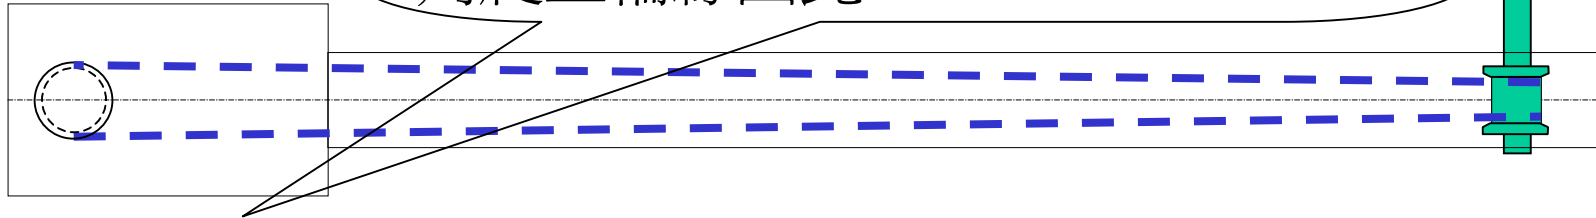
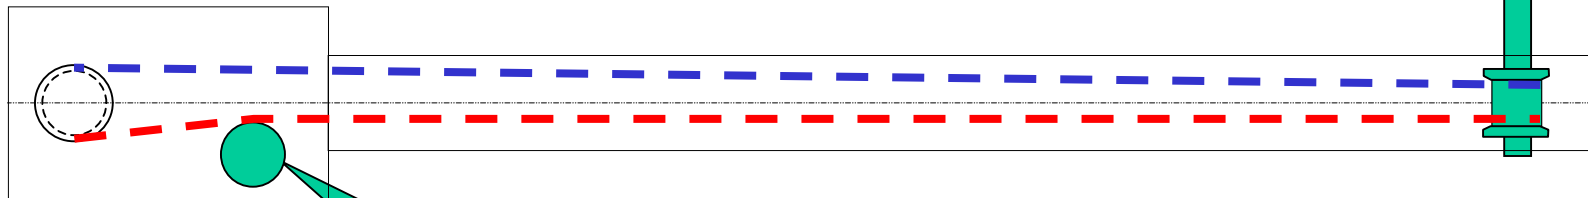
無加裝皮帶舵輪 皮帶與尾輪偏斜
當皮帶逐漸鬆弛時 皮帶將會因斜
角爬上輪緣因此 time belt broken

在此加裝皮帶舵輪，導正皮帶
皮帶將和尾輪成一直線，避免
皮帶爬輪，避免皮帶被扯斷
